EIC-Lanamme-INF- 1716-2023

INFORME DE INSPECCIÓN

INSPECCIÓN N.º 2 DE LA CONSTRUCCIÓN DEL PROYECTO DE DISEÑO, REHABILITACIÓN Y AMPLIACIÓN DEL PUENTE SOBRE EL RÍO VIRILLA EN LA RUTA NACIONAL N.º 32

Figura 1. Diferencias en viga de superestructura n.º 5 entre planos de taller y planos constructivos

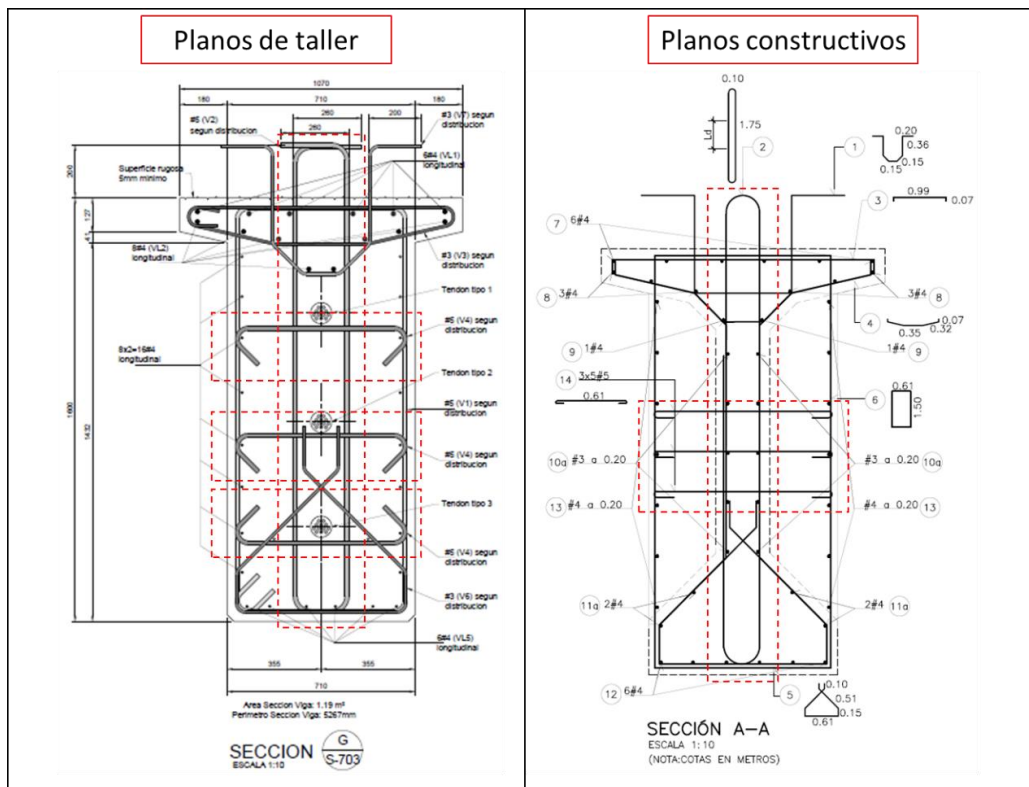
5.A.1. Se observaron diferencias en el armado de acero transversal de las vigas entre los planos de taller y los planos constructivos. Esto se aprecia de forma clara al comparar la sección G de la lámina S-703 en los planos de taller y la sección A-A de la hoja 01 del plano 3.6.27 en los planos constructivos (Figura 1). La diferencia principal está en el acomodo de los ganchos horizontales en el alma de la viga (V4 en los planos de taller) y en el aro que atraviesa toda la sección de la viga (V2 en los planos de taller). Este cambio no tiene incidencia negativa en el comportamiento estructural del elemento.

- 7.1. Se recomienda solicitar a la administración la justificación por parte del contratista y aprobación por parte del diseñador, ambas por escrito, de las modificaciones realizadas a las vigas con respecto a los planos de taller y con respecto a los planos constructivos en su versión vigente (observaciones 5.A.1, 5.B.2, 5.B.3, 5.B.4 y 5.B.6)

Figura 3. Indicación en planos de la zona n.º 3 de refuerzo transversal en vigas de superestructura n.º 5

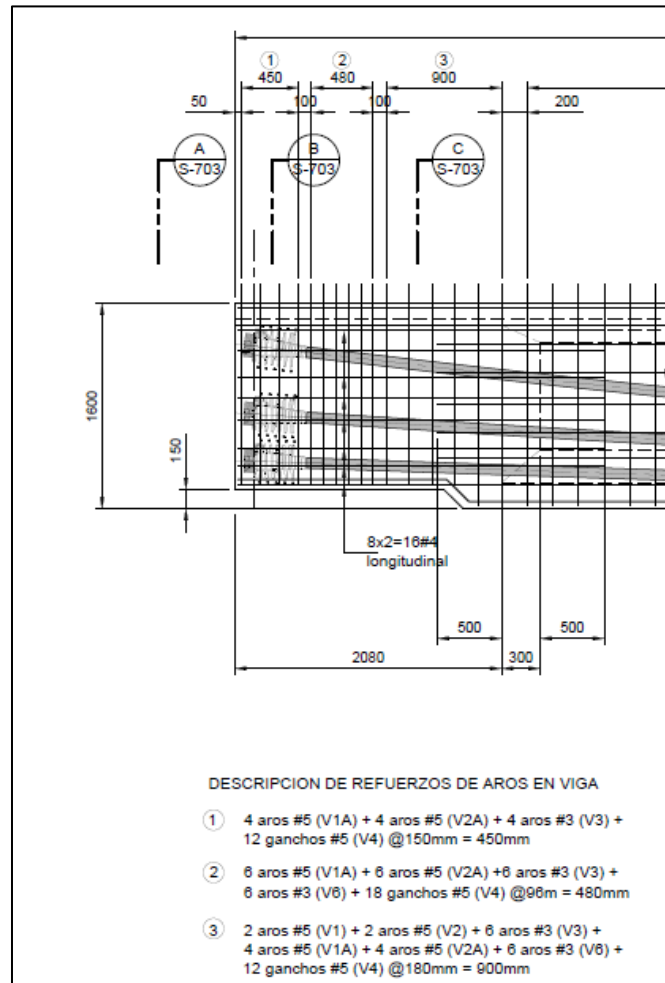
5.B.1. Durante la inspección se revisó el armado del acero de refuerzo y del acero de presfuerzo de la viga n.º 5 de la superestructura n.º 5 y se observó que en la zona n.º 3 del refuerzo transversal el espaciamiento entre aros era de 200 mm (Figura 2), lo que es superior a los 180 mm indicados en los planos de taller (Figura 3). Esto debe revisado y aprobado por el diseñador para las vigas que ya se han construido. Para las vigas en proceso de construcción, se debe corregir o solicitar aprobación del diseñador.

- 7.2. Se recomienda solicitar a la administración la revisión por parte del diseñador del espaciamiento entre aros del acero transversal mayor de lo requerido según planos constructivos en las vigas ya construidas y la corrección de la separación entre aros del refuerzo transversal para cumplir con lo indicado en planos constructivos en los elementos que están siendo armados (observación 5.B.1).

Figura 5. Detalle de refuerzo en zona n.º 1 de viga de superestructura n.º 4

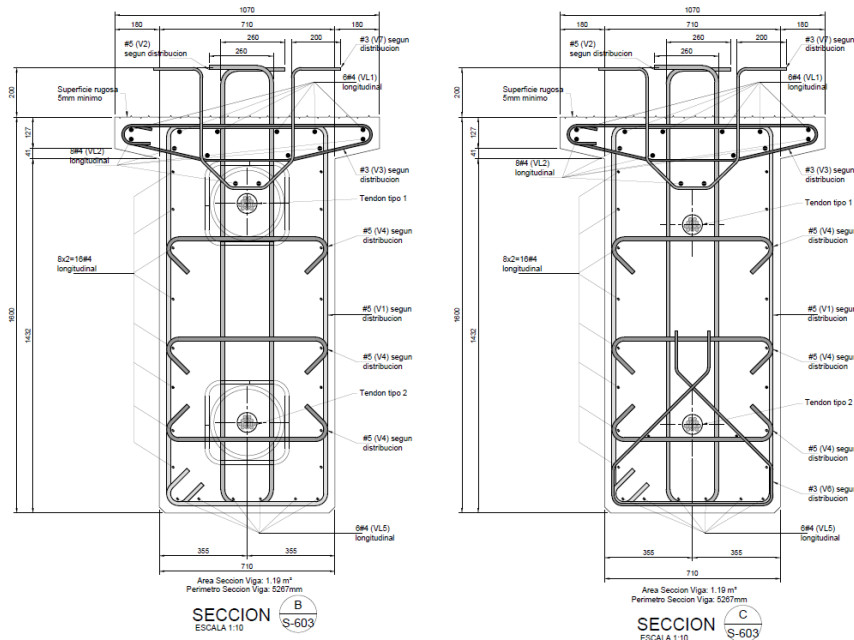
5.B.2. Se observó que no se ha instalado el gancho inferior en la zona de refuerzo transversal n.º 1 de las vigas de la superestructura n.º 3 y n.º 4 y en las zonas de refuerzo transversal n.º 1 y n.º 7 de las vigas del vano n.º 5 (ver Figura 4 y Figura 5). Según indicaciones del personal encargado del armado del acero, la remoción de los ganchos se realizó para hacer posible la instalación de los dispositivos de anclaje del postensado, cambio que contó con la aprobación del diseñador encargado.

Figura 6. Modificación de amarres de varillas tipo V6

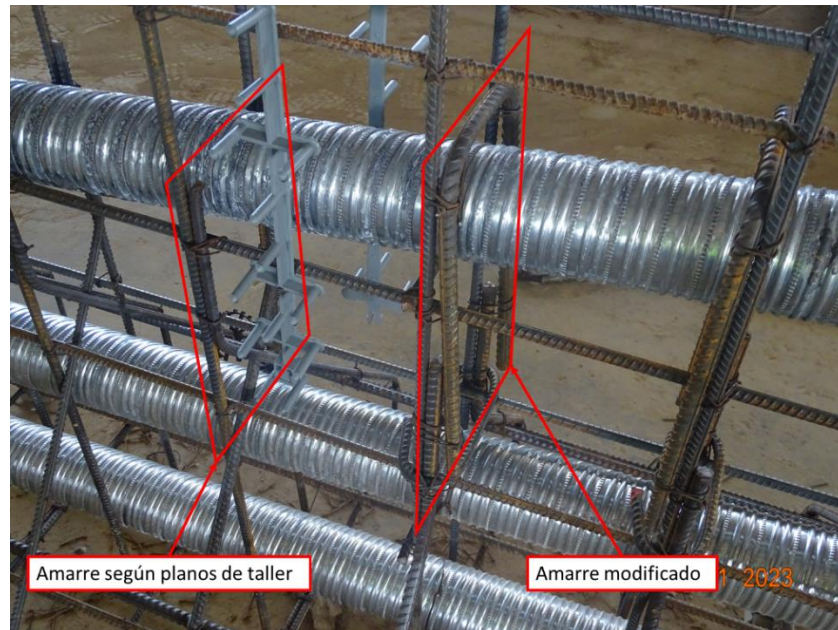
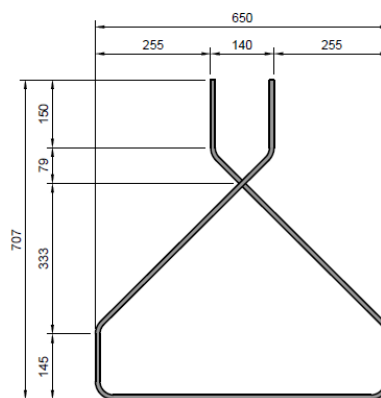
5.B.3. Se observó que se modificó el detalle de amarre de las varillas denominadas V6 (Figura 7) en un tramo de aproximadamente 1 m de largo debido a que interferían con el ducto de postensión. En su lugar, se colocó un gancho de varilla según se muestra en la Figura 6. La modificación mostrada debe contar con aprobación del diseñador del proyecto.

Figura 8. Modificación de varilla tipo V7 en viga de superestructura n.º 4

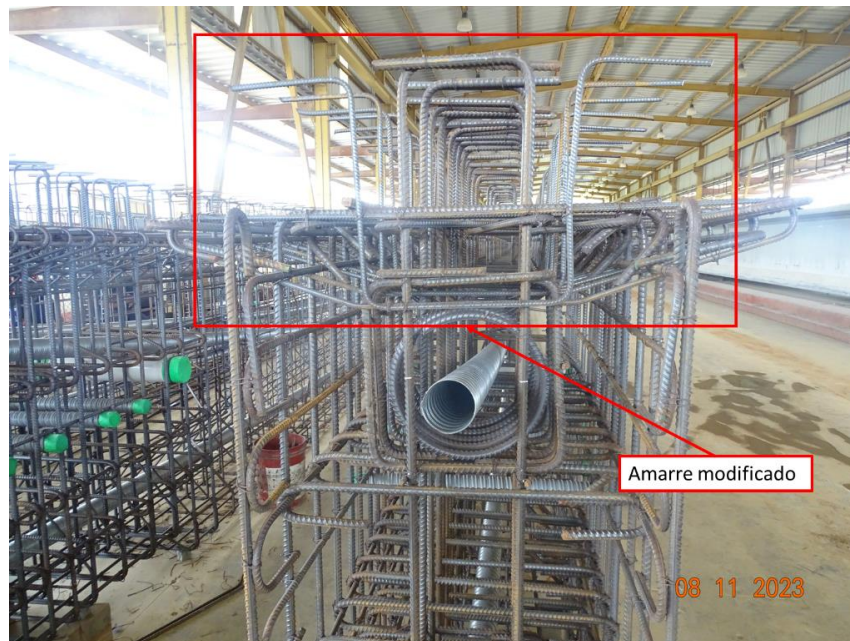
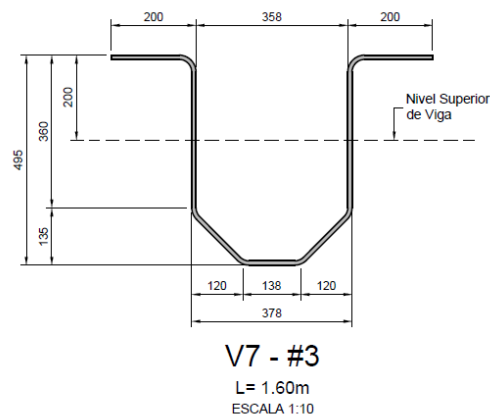
5.B.4. Se observó que se modificó el detalle de varilla tipo V7 (Figura 9) cerca del dispositivo de anclaje del postensado en las vigas de las superestructuras n.º 3, n.º 4 y n.º 5 (Figura 8). Según indicaciones del personal de la planta, esta modificación se consultó con el diseñador y recibió su aprobación; sin embargo, no se tiene conocimiento de registro escrito de esta aprobación.

Figura 13. Cilindros de prueba para viga n.º 1 de superestructura n.º 5

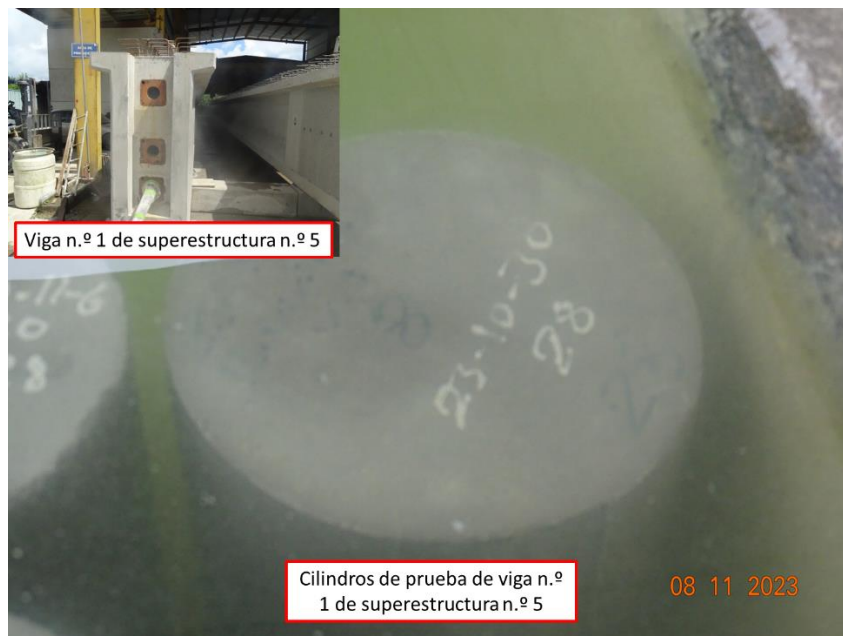
- 5.C.1. Se observó que, durante los primeros 7 días después de colado de cada elemento, se utilizó el mismo método de curado tanto para vigas como para cilindros de prueba muestreados por el taller (Figura 12). Sin embargo, después de los 7 días, los cilindros de concreto fueron sumergidos en pilas de agua mientras que las vigas se mantuvieron al aire libre y sin curado (Figura 13). Según el Manual de Especificaciones Generales para la Construcción de Carreteras, Caminos y Puentes CR-2020 (de ahora en adelante denominado CR-2020), se deben curar los cilindros que serán sometidos a esfuerzo de compresión junto con los miembros de concreto que representan (en este caso, las vigas del puente).

- 7.4. Se recomienda el cumplimiento de lo indicado en el CR-2020 en cuanto al curado de muestras para ensayos de resistencia a la compresión del concreto utilizado en las vigas (observación 5.C.1). Adicionalmente, se recomienda realizar curado según lo indica la normativa internacional (AASHTO LRFD 2017 y ACI 301S-10) (observación 5.C.2).

Figura 15. Uso incorrecto de vibrador de tipo aguja en última capa de viga colada

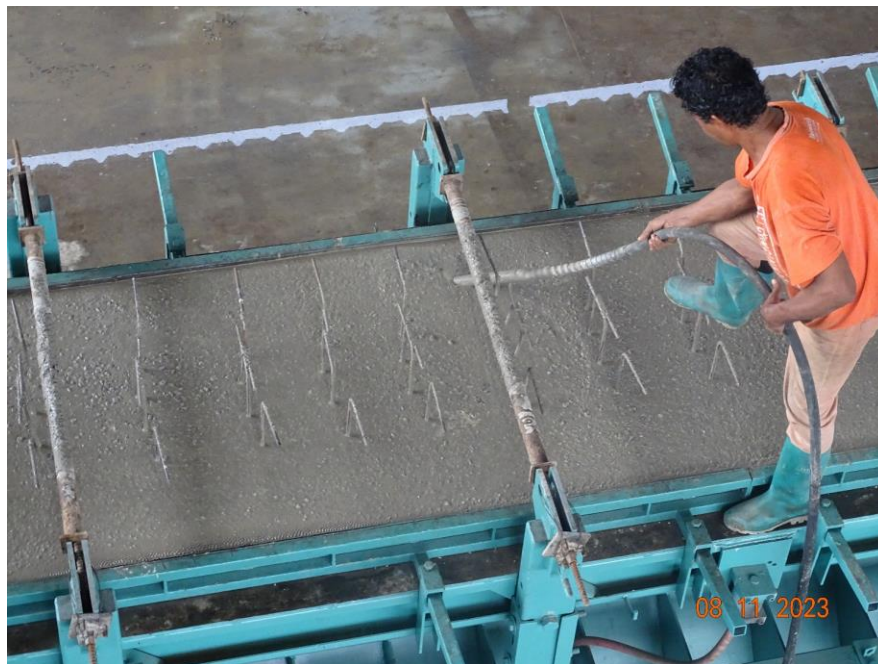
5.C.3. Durante la visita realizada, se observó que la formaleta utilizada tenía un sistema de vibración. Adicionalmente, se observó que se utilizó un vibrador de aguja para finalizar el asentamiento del concreto hacia todas las partes de la viga. Sin embargo, se observó que se realizaron prácticas incorrectas según se indica en ACI 304R-00 (ver Figura 15).

En sitio se observó que el vibrador, en algunas ocasiones, no se insertaba de forma perpendicular al tablero de concreto. Adicionalmente, se observó que no se extrajo completamente el vibrador para insertarlo en otra ubicación, sino que el mismo se movía entre la masa de concreto.

La práctica adecuada indica que se debe insertar el vibrador de forma perpendicular al elemento colado y posteriormente extraerlo para cambiar de posición; adicionalmente, se debe insertar el vibrador con una separación acorde con el radio de acción del mismo según las especificaciones del fabricante.

- 7.5. Se recomienda solicitar a la administración una respuesta por escrito en la que se indique cuál es el procedimiento seguido para el vibrado de concreto y cuál es la metodología seguida para asegurar la calidad del vibrado realizado (observación 5.C.3).
